MEMORANDO
20235220138603

ASUNTO: **Modificatorio por Adición y Prórroga No. 1 – Contrato No. 457-2023.**

1. El día 8 de agosto de 2023, la empresa SUMINISTROS E INGENIERIA MASECA SAS y la Superintendencia de Servicios Públicos Domiciliarios suscribieron el Contrato No. 457 de 2023 con el siguiente objeto: *"Adquisición e instalación de pérgolas para la sede principal (piso 8) de la Superservicios.*

Ilustración 2. Propuesta Final Módulos Completos (Vista en planta)

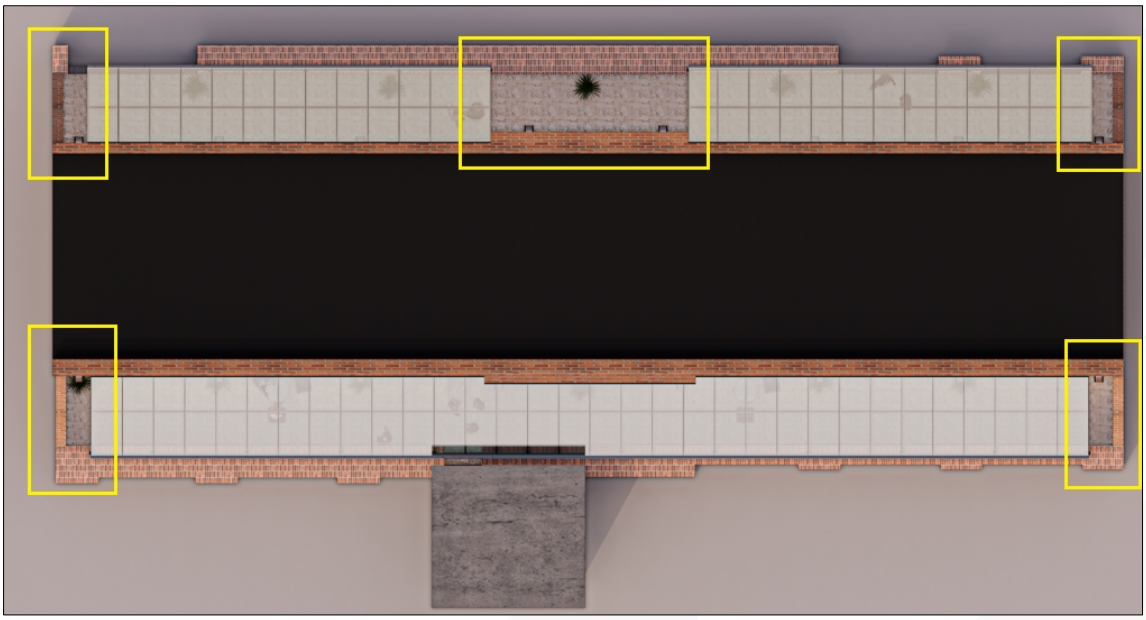
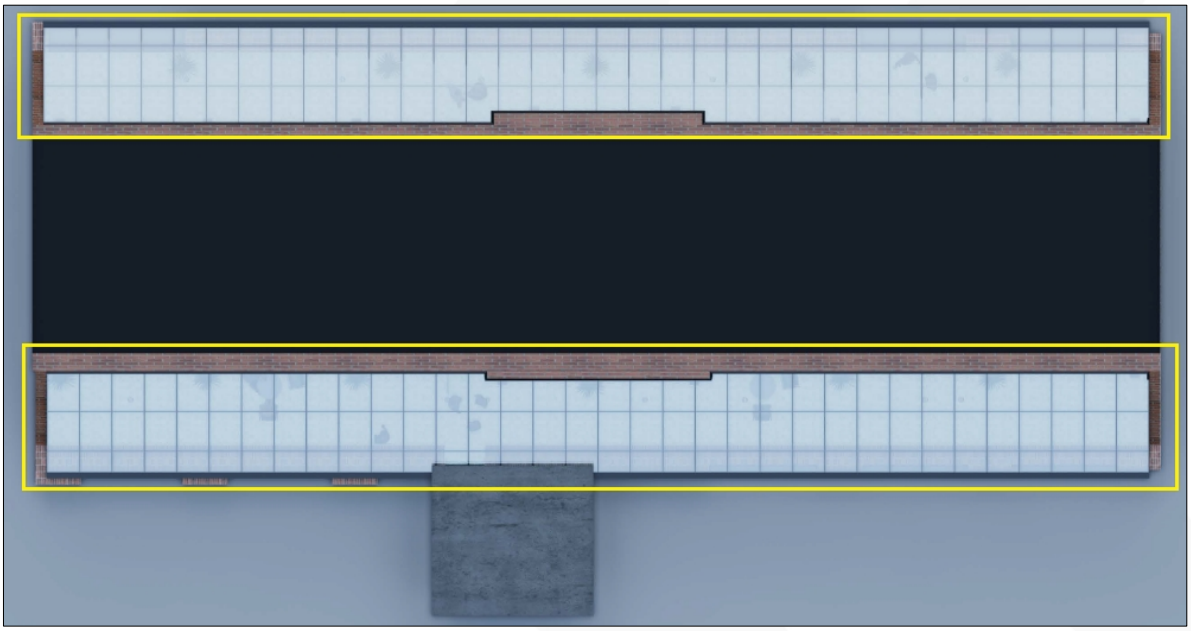
1. De acuerdo con las actividades contratadas, el contratista expuso al momento de realizar el render de la estructura de la pérgola en las terrazas de piso 8, que dicha estructura no iba a cubrir en su totalidad toda el área de la terraza tanto en el costado oriental como occidental de la edificación de la superservicios, razón por la cual, recomienda que la cubierta de la pérgola cubra en su totalidad ambos costados con la finalidad de minimizar futuras humedades en las cubiertas producto de las aguas lluvias así como el ingreso de las mismas a las zonas cubiertas, espacios que se enmarcan en recuadro amarillo en la ilustración 1 y con la propuesta ilustración 2:

Ilustración 3. Diseño Inicial de la Pendiente de la Pérgola.

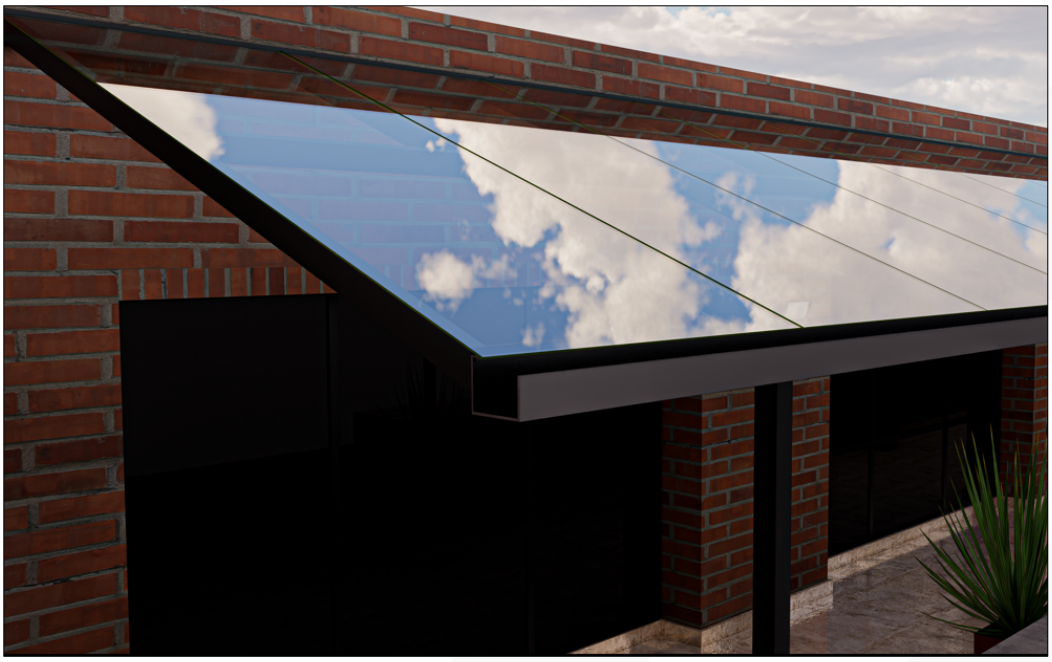
2. De igual forma, la pendiente con la que estaba diseñada inicialmente era muy inclinada, incurriendo en la necesidad de contar con un sistemas de drenaje más especializado, al inicialmente contratado, y con la posibilidad de que se forme y acumule la condensación del agua, por lo que se propone en este sentido reducir la pendiente a lo mínimo, permitiendo generar un sistema de expulsión de agua lluvia basado en la escorrentía rápida producida por dicha pendiente, contando en la nueva propuesta con una canaleta que conduce el agua a los sifones actuales y que a futuro permitirá reutilizar dicha agua.
